## 新旧対照表

修正後	修正前	備考
<p data-bbox="264 384 994 512">平成26年度「地層処分の安全審査に向けた評価手法等の整備（安全評価に向けた評価手法の整備）」報告書 (平成27年3月)</p> <p data-bbox="741 528 1016 560">平成27年3月31日</p> <p data-bbox="241 627 344 659">1. 序論</p> <p data-bbox="255 671 389 703">(修正無し)</p> <p data-bbox="241 722 412 754">1.3 成果概要</p> <p data-bbox="241 770 904 802">1.3.1 廃棄体・人工バリア材の性能評価モデルの整備</p> <p data-bbox="255 818 389 850">(修正無し)</p> <p data-bbox="255 866 703 898">(2) 放射化金属の腐食モデルの作成</p> <p data-bbox="241 914 1016 1326">使用済燃料の燃料被覆管の切断片であるハルは、地下 300m 以深の地層に処分（地層処分）することが計画されている。ハルの内部には原子炉内での放射化によって生成した放射性核種が含まれており、地層処分後に溶出して人の生活圏に達し放射線影響を与える恐れがある。そのため、地層処分の安全性を判断するためには、ハルの溶出量（溶出速度）を考慮した人への長期的な影響を評価（安全評価）する必要がある。これに対し、第2次 TRU 廃棄物処分研究開発取りまとめ（以下「第2次 TRU レポート」）<sup>(3)</sup>では、ハルからの放射性核種の溶出がジルカ</p>	<p data-bbox="1070 384 1800 512">平成26年度「地層処分の安全審査に向けた評価手法等の整備（安全評価に向けた評価手法の整備）」報告書 (平成27年3月)</p> <p data-bbox="1543 528 1818 560">平成27年3月31日</p> <p data-bbox="1070 627 1128 659">序論</p> <p data-bbox="1061 671 1196 703">(記載省略)</p> <p data-bbox="1048 722 1218 754">1.3 成果概要</p> <p data-bbox="1048 770 1711 802">1.3.1 廃棄体・人工バリア材の性能評価モデルの整備</p> <p data-bbox="1061 818 1196 850">(記載省略)</p> <p data-bbox="1061 866 1509 898">(2) 放射化金属の腐食モデルの作成</p>

図 1.3-4 酸素イオン伝播の腐食メカニズムと水拡散の腐食メカニズムで想定された水素同位体比と試験で測定されたジルコイ金属中の水素同位体比

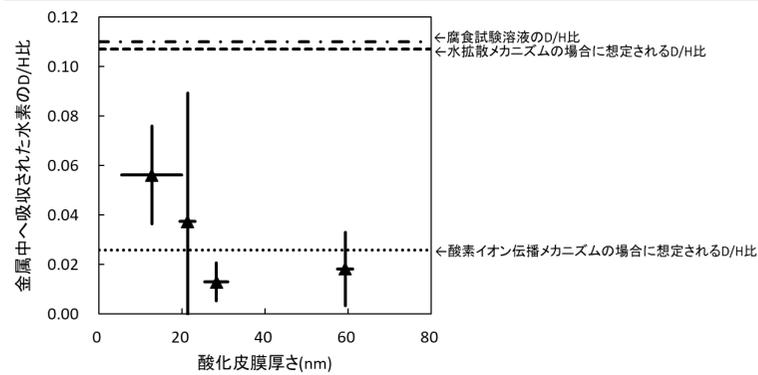
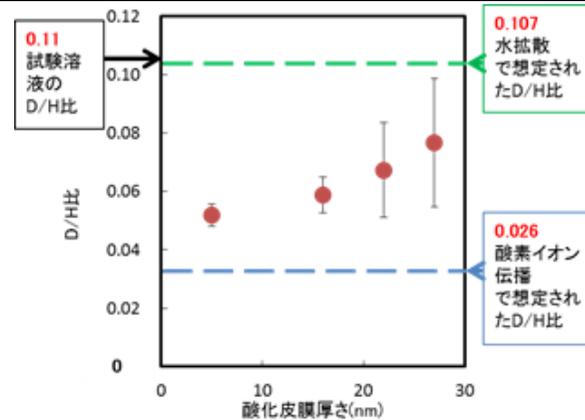
図の修正

図 1.3-7 ジルカロイ-4 とジルコニウムと炭素鋼の気相中水素同位体比

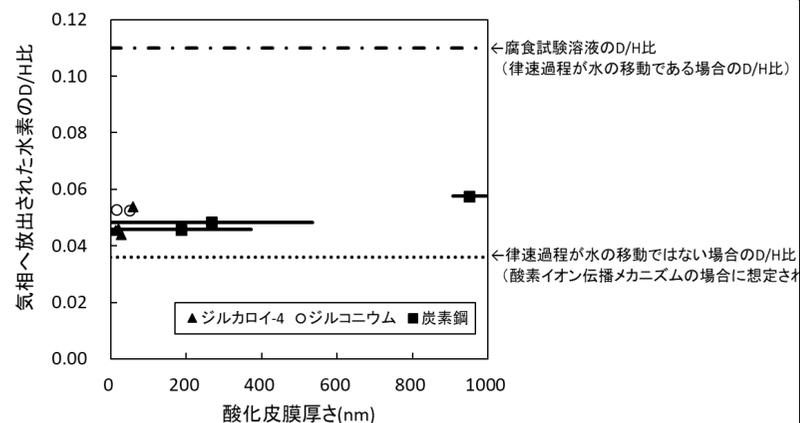
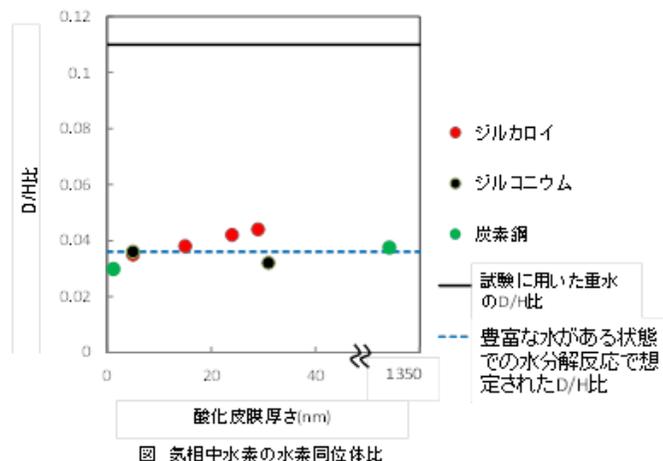
<p>(修正無し)</p> <p>気相中の水素同位体比</p> <p>図 1.3-7 に炭素鋼とジルコニウムとジルカロイ-4 (ジルカロイ-4は平成 25 年度データ) の気相中の水素同位体比 (D/H 比) を酸化皮膜厚さに対してプロットした。<u>炭素鋼の腐食に伴って放出された水素の D/H 比は腐食試験に用いた溶液の D/H に比べて低く、明らかな同位体効果を示している。この D/H 比は平成 25 年度に得られたジルカロイ-4 の腐食に伴って放出された水素の D/H 比と同レベルである。炭素鋼の腐食における水の分解反応は豊富に水のある条件で起こるものであり、ジルカロイ-4 の腐食に伴って放出される水素の D/H 比が炭素鋼のそれと同等であるということは、ジルカロイ-4 の腐食における水の分解反応も豊富に水のある条件で起こる、即ち、酸素イオン伝播メカニズムが支配的であることを示すものである。</u></p> <p><u>ジルコニウムの腐食に伴って放出された水素の D/H 比も、ジルカロイ-4 や炭素鋼のそれと同レベルの値を示している。ジルコニウムの腐食はもともと、水拡散メカニズムが支配的と考え、腐食試験に用いた溶液の D/H 比と同程度の D/H 比の水素が放出されると予想していた。その予想は正しくなかった。ジルコニウムの酸化皮膜が保護性の低い塊状酸化物となった場合には、豊富に水のある条件下で水分解が起こることになるので、炭素鋼と同様の D/H 比になるわけだが、TEM 観察結果、</u></p>	<p>(記載省略)</p> <p>気相中の水素同位体比</p> <p>図 1.3-7 に炭素鋼とジルコニウムとジルカロイ (ジルカロイは平成 25 年度データ) の気相中の水素同位体比 (D/H 比) を酸化皮膜厚さに対してプロットした。<u>炭素鋼試料として測定して得られた D/H 比は、酸化皮膜の厚さに関わらず豊富な水のある条件で起こる水分解反応で想定された D/H 比と同様となり、強い同位体効果を受けたことを示した。このことは、酸化皮膜の隙間を拡散してきた豊富な水と鉄との腐食反応のメカニズムおよび鉄イオン (Fe<sup>2+</sup>) が酸化皮膜を拡散して液相/酸化皮膜界面で液相にある豊富な水と反応をするメカニズムのそれぞれで強い同位体効果を受けた水素を気相中に発生する炭素鋼の腐食メカニズムと整合した。ジルコニウムを試料として測定して得られた D/H 比は、皮膜の薄い場合 (5nm) も厚い場合 (31nm) も豊富な水のある条件で起こる水分解反応で想定した D/H 比と同様であった。これは、酸化皮膜の一部を占める塊状酸化物を通して豊富に供給される水とジルコニウムの腐食反応のメカニズムでの強い同位体効果を受けた水素を気相中に放出するジルコニウムの腐食メカニズムと整合した。また、D/H 比が皮膜の厚さにかかわらず低い値であった理由として、水拡散の腐食メカニズムで発生した水素の影響が少なく、塊状酸化物の腐食メカニズムで発生した水素の影響を強く受けたことと、酸</u></p>	<p>記載の 適正化</p>

図の修正

図 1.3-8 ジルカロイ-4とジルコニウムの金属中水素同位体比

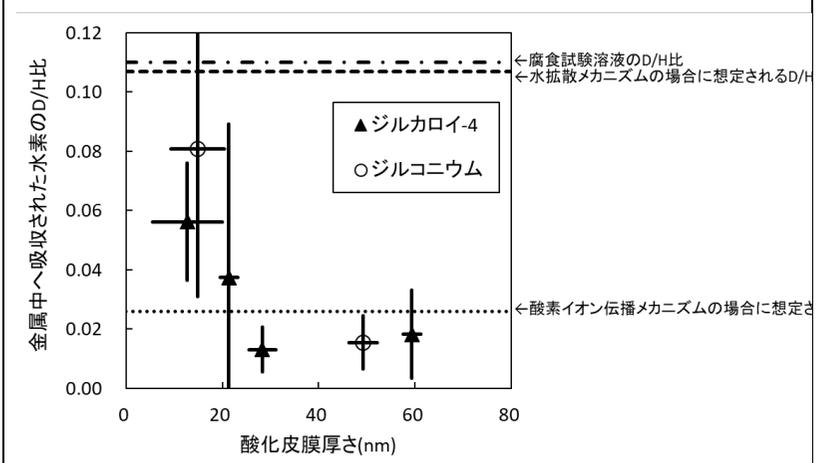
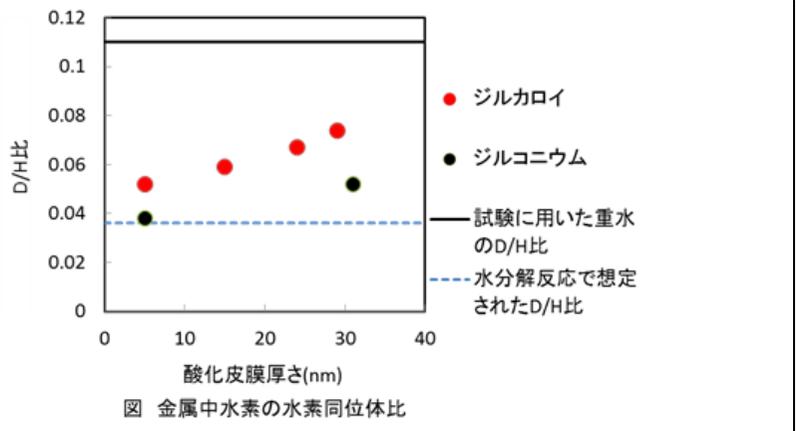
図の修正

図 1.3-9 ジルカロイ-4の気相中と金属中の水素同位体比

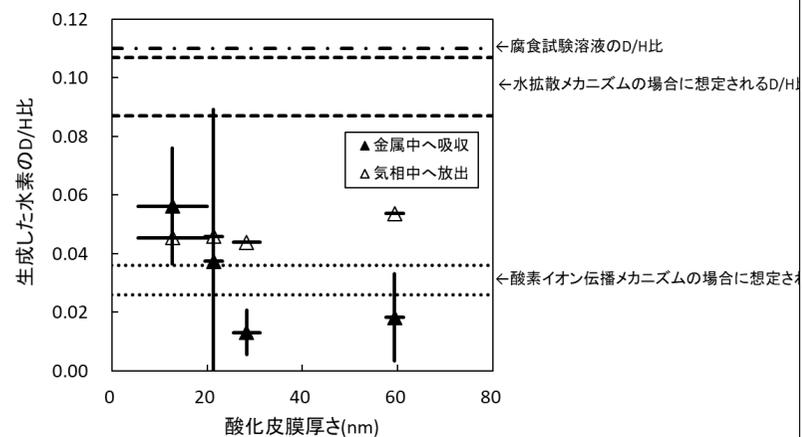
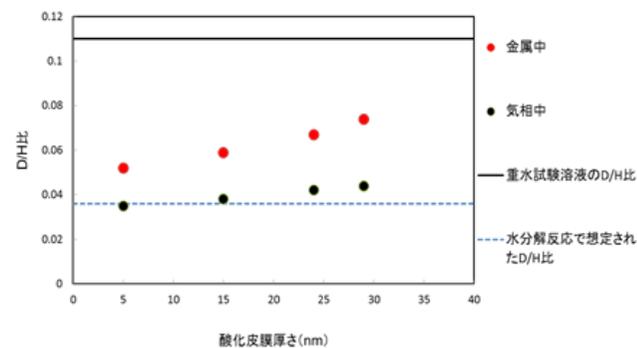
追加記載の適正化

図の修正

とから、ジルカロイ-4の腐食メカニズムに水拡散メカニズムも寄与すると考えるのは適切でなく、酸素イオン伝播メカニズム単独と考えるのが適切である。

図 2.3-1 酸素イオン伝播の腐食メカニズムと水拡散の腐食メカニズムで想定された水素同位体比と試験で測定されたジルカロイ-4 金属中の水素同位体比

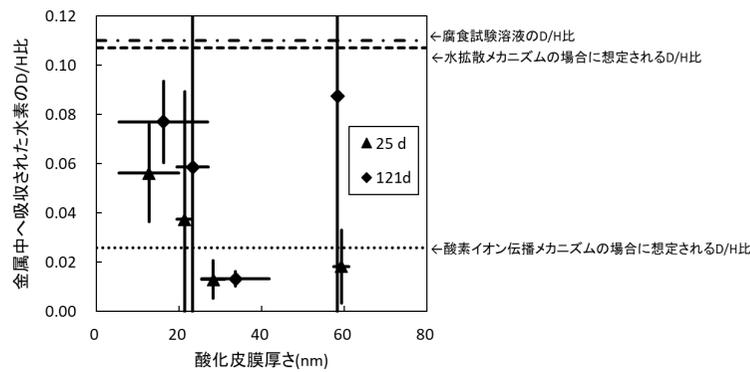
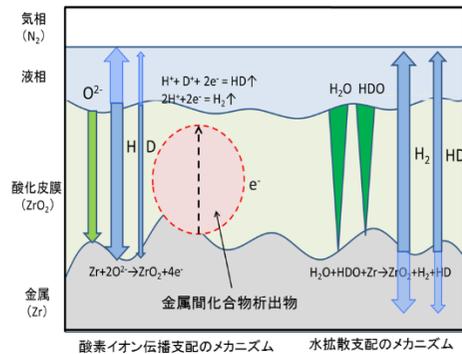
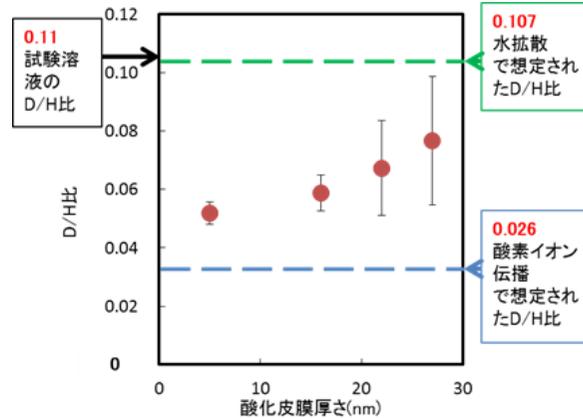
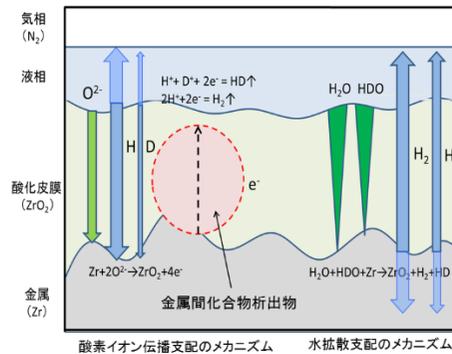
図の修正  
追加

<p>して、100℃以下の低温域の温度条件で腐食メカニズムの解明を行った。その結果は<u>酸素イオン伝播メカニズム支配の可能性を示していたが（図 2.3-1）、酸素イオン伝播メカニズムに加えて水拡散メカニズムも共存している可能性も残された（図 2.3-2）。</u></p> <p>ジルカロイ-4の腐食メカニズム解明手法は、新しい実験手法でまだ実績がないことから、平成 26 年度は、腐食メカニズムが明らかになっているジルカロイ以外の金属で同様の試験を行い、メカニズム解明手法の信頼性向上を図った。その上で昨年度に得られた結果から再度ジルカロイ-4の腐食メカニズムについて考察を行い、長期の腐食モデルを作成した。</p>	<p>して、100℃以下の低温域の温度条件で腐食メカニズムの解明を行った。その結果、<u>二つのメカニズムで想定した水素同位体比（D/H 比）のどちらにもならず中間の値を示し（図 2.3-1）、二つの腐食メカニズムが共存していることが考えられた（図 2.3-2）。</u></p> <p>ジルカロイの腐食メカニズム解明手法は、新しい実験手法でまだ実績がないことから、平成 26 年度は、腐食メカニズムが明らかになっているジルカロイ以外の金属で同様の試験を行い、メカニズム解明手法の信頼性を確認する。その上で昨年度に得られた結果から再度ジルカロイの腐食メカニズムについて考察を行い、長期の腐食モデルを作成した。</p>	<p>記載の 適正化</p>
------------------------------------------------------------------------------------------------------------------------------------------------------------------------------------------------------------------------------------------------------------------------------------------------------------------------	----------------------------------------------------------------------------------------------------------------------------------------------------------------------------------------------------------------------------------------------------------------------------------------------------------------------	--------------------

図 2.3-6 腐食試験方法

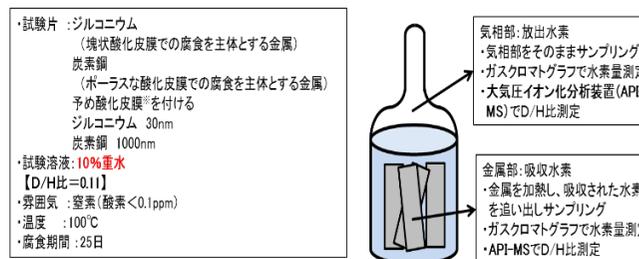
図の修正

図 2.3-7 TEM による観察と EDX 分析及び電子線回折の結果

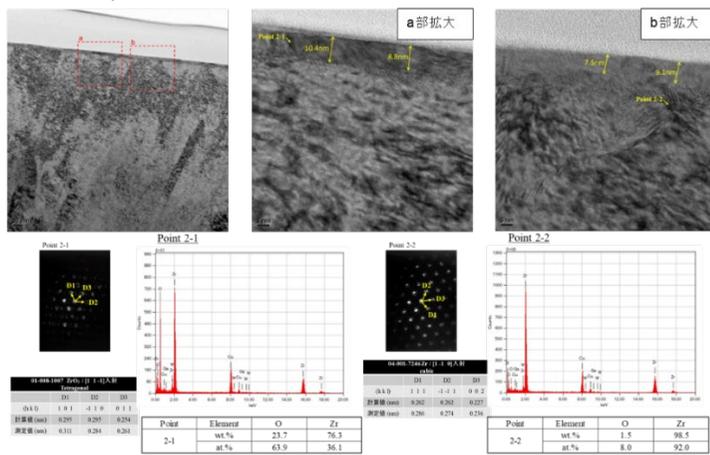
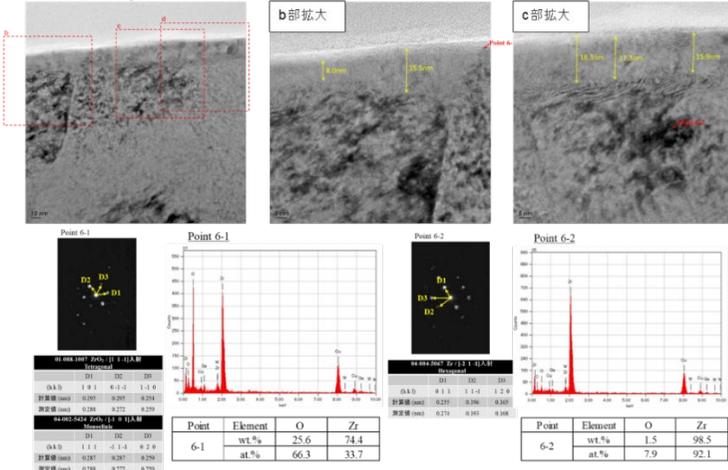
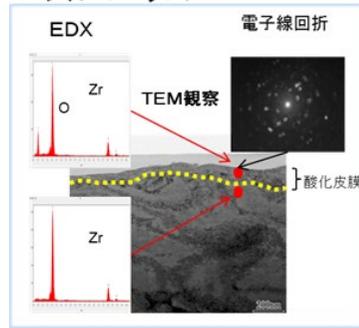
図の修正

図 2.3-8 ジルカロイ-4 とジルコニウムと炭素鋼の気相中水素同位体比

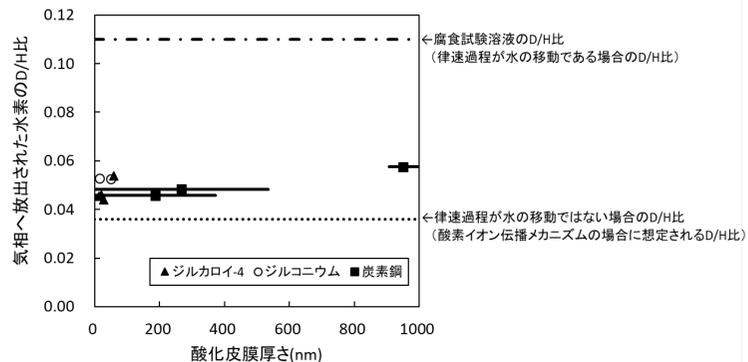
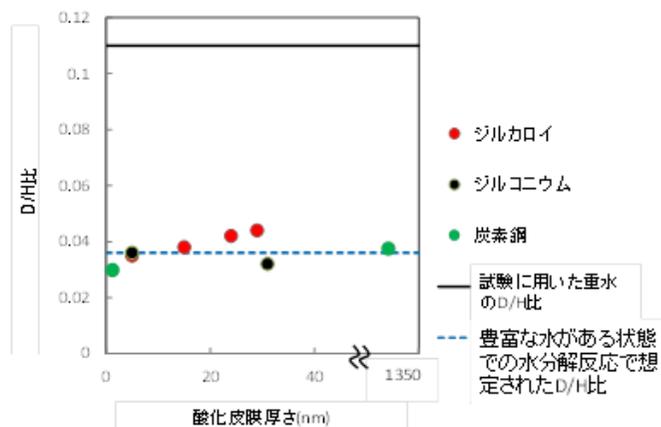
図の修正

記載の適正化

図 2.3-8 に炭素鋼とジルコニウムとジルカロイ (ジルカロイは平成 25 年度データ) の気相中の水素同位体比 (D/H 比) を酸化皮膜厚さに対してプロットした。炭素鋼の腐食に伴って放出された水素の D/H 比は腐食試験に用いた溶液の D/H に比べて低く、明らかな同位体効果を示している。この D/H 比は平成 25 年度に得られたジルカロイ-4 の腐食に伴って放出された水素の D/H 比と同レベルである。炭素鋼の腐食における水の分解反応は豊富に水のある条件で起こるものであり、ジルカロイ-4 の

腐食に伴って放出される水素の D/H 比が炭素鋼のそれと同等であるということは、ジルカロイ-4 の腐食における水の分解反応も豊富に水のある条件で起こる、即ち、酸素イオン伝播メカニズムが支配的であることを示すものである。

ジルコニウムの腐食に伴って放出された水素の D/H 比も、ジルカロイ-4 や炭素鋼のそれと同レベルの値を示している。ジルコニウムの腐食はもともと、水拡散メカニズムが支配的と考え、腐食試験に用いた溶液の D/H 比と同程度の D/H 比の水素が放出されると予想していた。その予想は正しくなかった。ジルコニウムの酸化皮膜が保護性の低い塊状酸化物となった場合には、豊富に水のある条件下で水分解が起こることになるので、炭素鋼と同様の D/H 比になるわけだが、TEM 観察結果、HR-RBS の結果、腐食速度の結果のいずれにも、塊状酸化物生成の兆候は見られない。ジルコニウムの腐食のメカニズムも、ジルカロイ-4 と同じ、即ち酸素イオン伝播メカニズムと考えるべきなのかもしれない。

図 2.3-9 ジルカロイ-4とジルコニウムの金属中水素同位体比

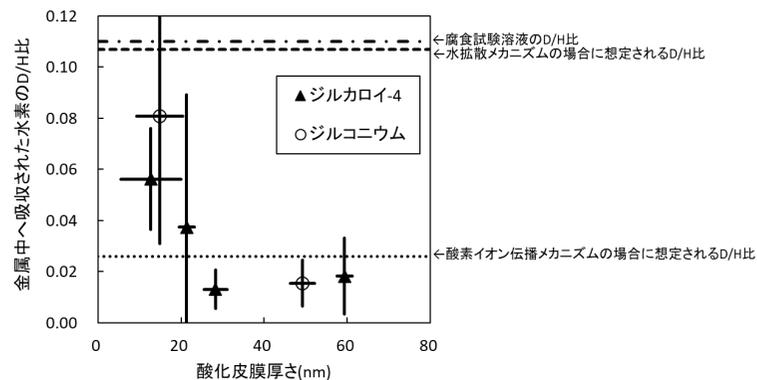
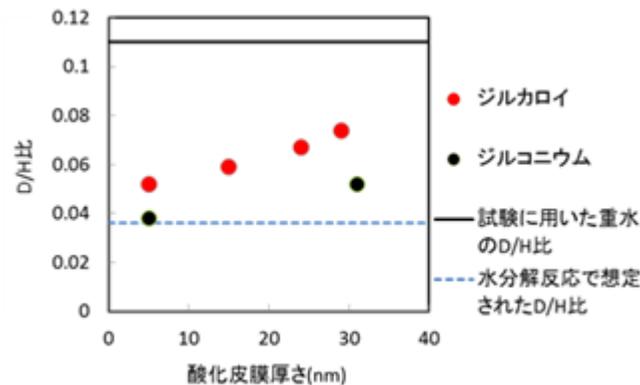
図の修正

図 2.3-9 にジルコニウムとジルカロイ（ジルカロイは平成 25 年度データ）の金属中の水素同位体比を酸化皮膜厚さに対してプロットした。ジルコニウムの金属中 D/H 比は、酸化皮膜が薄い場合には誤差が大きく、酸化皮膜が厚い条件では酸素イオン伝播メカニズムの場合に想定される D/H 比に近い値を示している。この傾向はジルカロイ-4 について見られた傾向と同じである。この結果からも、ジルコニウムとジルカロイ-4 の腐食メカニズムが同じであると考えたくなるが、十分な根拠があるわ

図 2.3-10 ジルカロイ-4 の気相中と金属中の水素同位体比

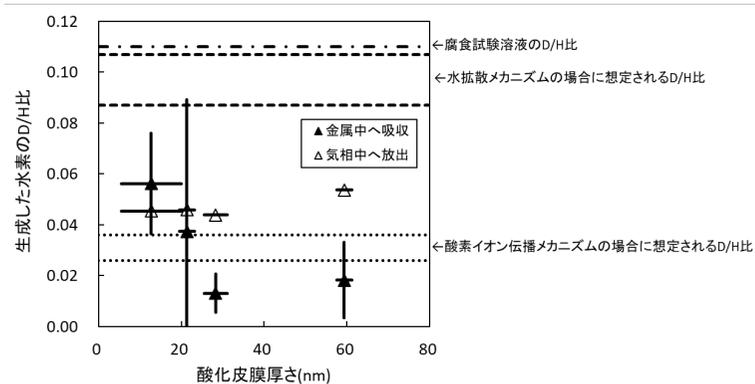
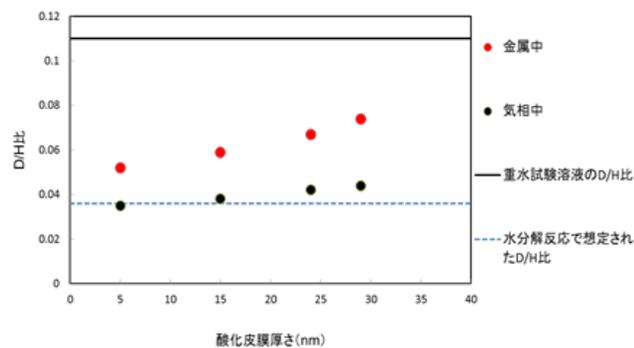
追加記載の適正化

図の修正

図 2.3-10 にジルカロイ-4 の気相中と金属中の水素同位体比 (D/H 比) を酸化皮膜厚さに対してプロットした。気相中の D/H 比よりも金属中の D/H 比が高くなる傾向は見られない。もし、ジルカロイ-4 の腐食に酸素イオン伝播メカニズムだけでなく、水分解メカニズムも寄与しているのであれば、水分解メカニズムによって金属-酸化物界面で発生する水素は気相へ放出されるよりも、専ら金属中へ吸収されると考えられる。結果として、金属中に吸収された水素の D/H 比は水拡散メカニズムの影響を強く受けて、気相中へ放出された水素の D/H 比に比べて同位体効果が弱くなるはずである。そのような傾向が見られないことから、ジルカロイ-4 の腐食メカニズムに水拡散メカニズムも

寄与すると考えるのは適切でなく、酸素イオン伝播メカニズム  
 単独と考えるのが適切である。

図 2.3-11 ジルカロイ-4の腐食メカニズム(酸素イオン伝播) 模式図

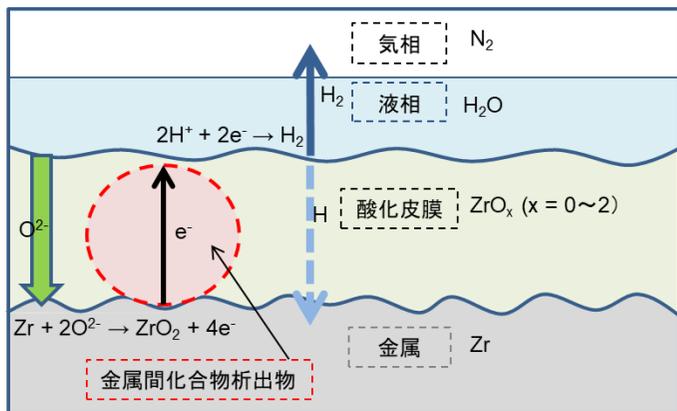
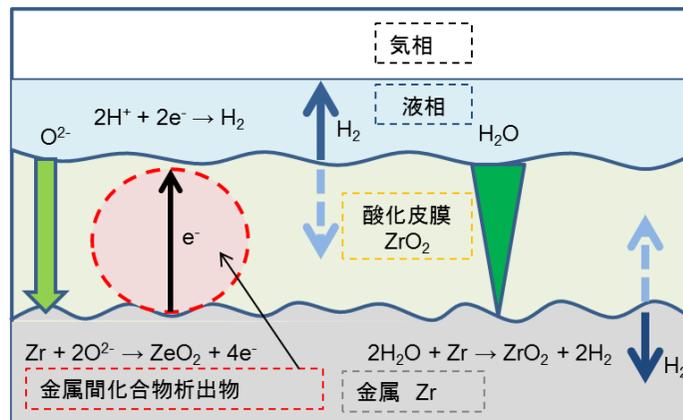
図の修正

図 2.3-12 ジルカロイの長期腐食における遷移の発生と繰り返しの図

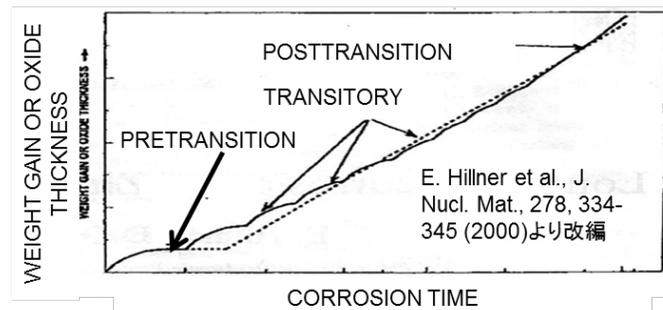
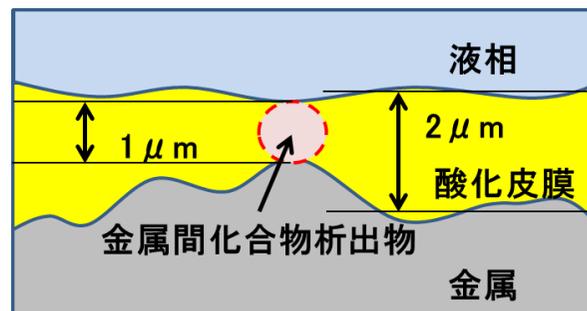
削除

図 2.3-12 表面瞬時腐食のメカニズムを考慮した時間と腐食量の関係

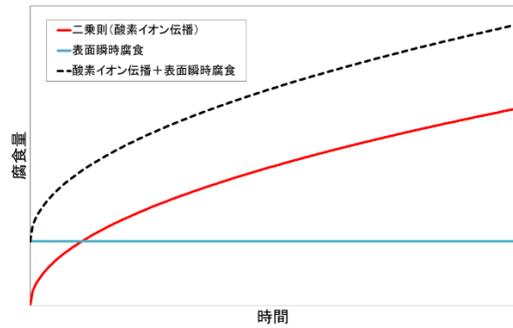
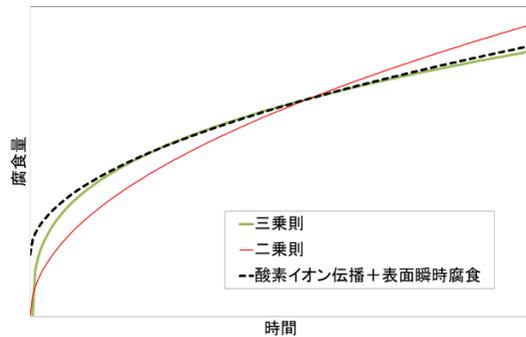
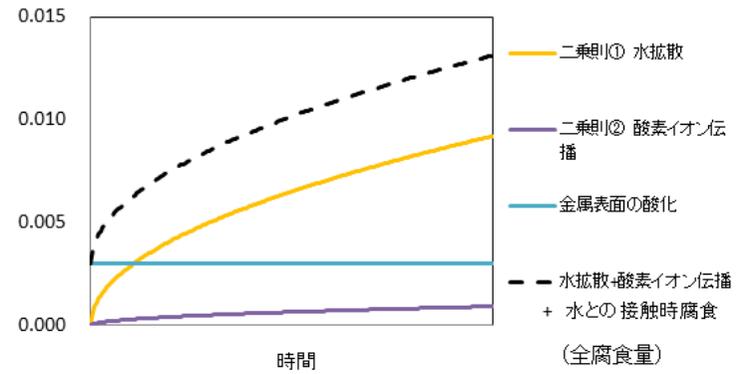
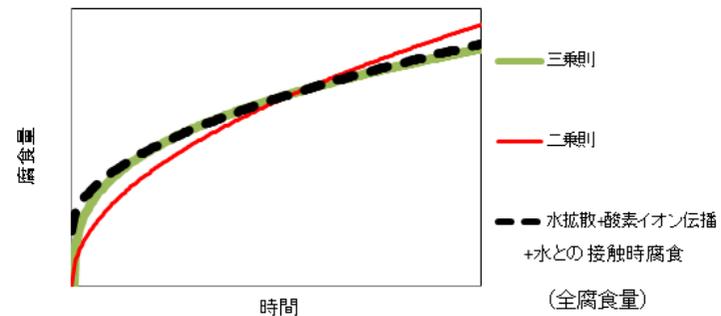
図の修正

図の修正

図 2.3-12 に 表面瞬時腐食 のメカニズムを考慮した時間と腐食量の関係を示す。水拡散の腐食メカニズムの二乗則①と酸素イオン伝播の腐食メカニズムの二乗則②及び水との接触時腐食のメカニズムがあり、それぞれの腐食量を加えたものが全腐食量 (黒点線) である。このようにして作成した全腐食量を三乗則及び二乗則と重ねて図 2.3-13 にプロットした。試験期間で酸素イオン伝播と水との接触時腐食を足した腐食を時間でプロットした全腐食量 (黒点線) と三乗則及び二乗則を比較すると、その腐食の進行は三乗則に近いことが分かる。腐食メカニズムからはジルカロイ-4 の腐食の進行は二乗則に従うはずであるが、試験期間の腐食の進行が三乗則に見えることがあり得ると考えられる。

図 2.3-14 全腐食量（酸素イオン伝播と表面瞬時腐食を合わせた腐食量）の長期への外挿

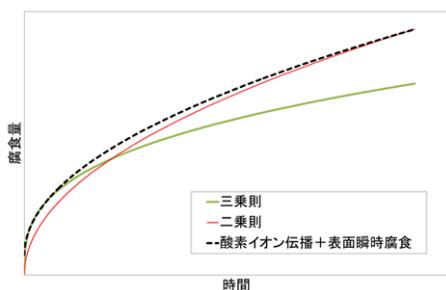
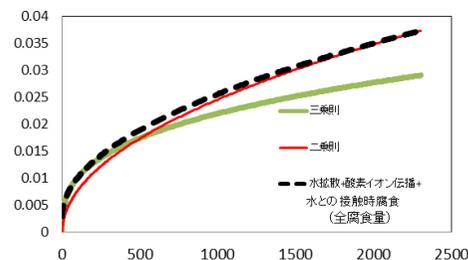
記載の  
適正化

図の修  
正

図 2.3-14 に試験期間の全腐食量（酸素イオン伝播+表面瞬時腐食）を長期に外挿した図を示す。

全腐食量に関しては図 2.3-13 で用いた黒点線（時間に対して腐食量をプロット）を長期に外挿し、二乗則と三乗則の腐食量の推移とともに示した。

ジルカロイ-4の全腐食量は、短期的には三乗則でよく再現できたとしても、長期的には酸素イオン伝播メカニズムによって二乗則に従うと考えられるので、三乗則で長期評価を行うと腐食量を過小評価することに注意が必要である。長期の腐食モデルとしては二乗則を用いるのが適切である。

図 6.2-3 水素発生量測定と腐食増量測定の腐食深さの比較

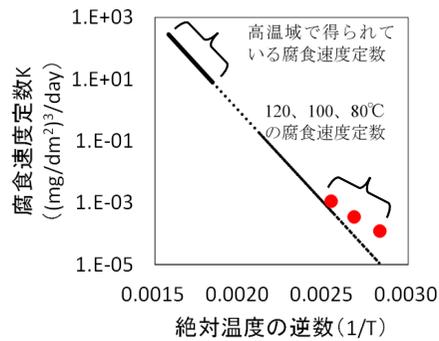
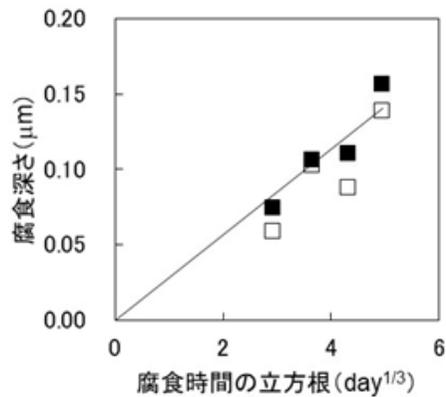
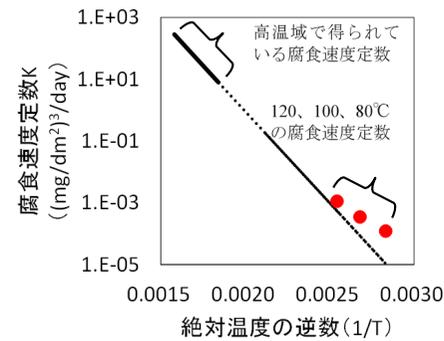
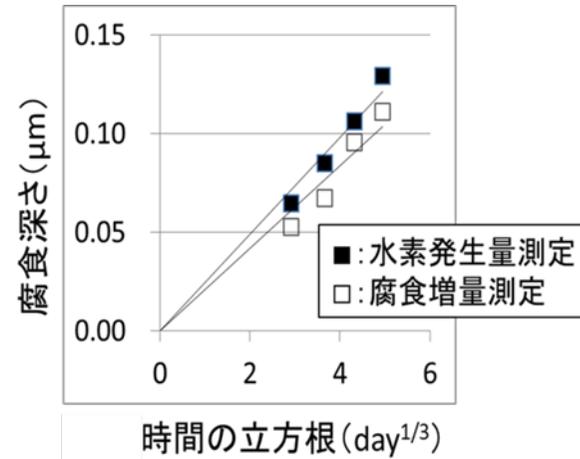
図の修正

図 6.2-4 低温域(100°C)におけるジルカロイ-4 金属中の水素同位体比

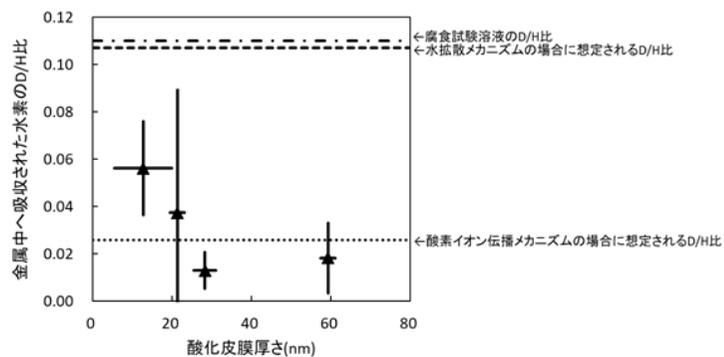
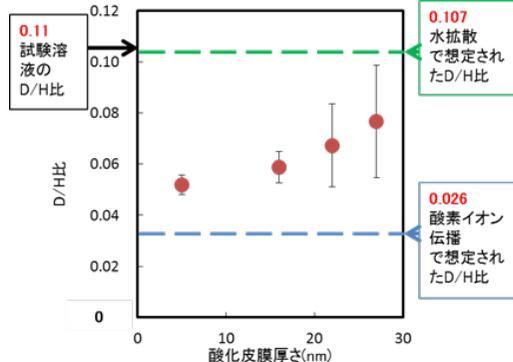
図の修正

図 6.2-5 水との接触時腐食のメカニズムを考慮した時間と腐食量の関係

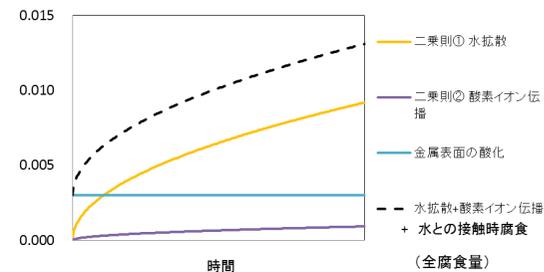
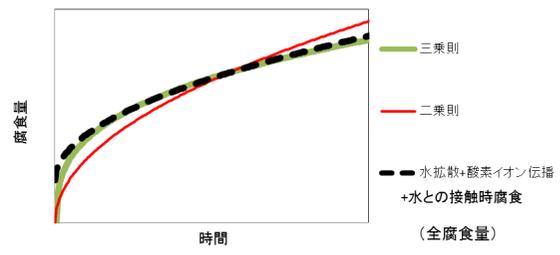
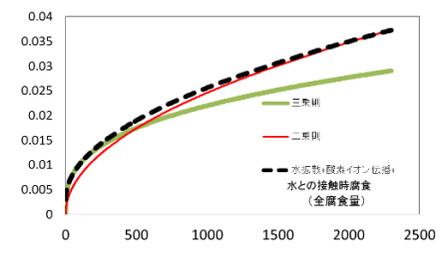
削除

削除

削除
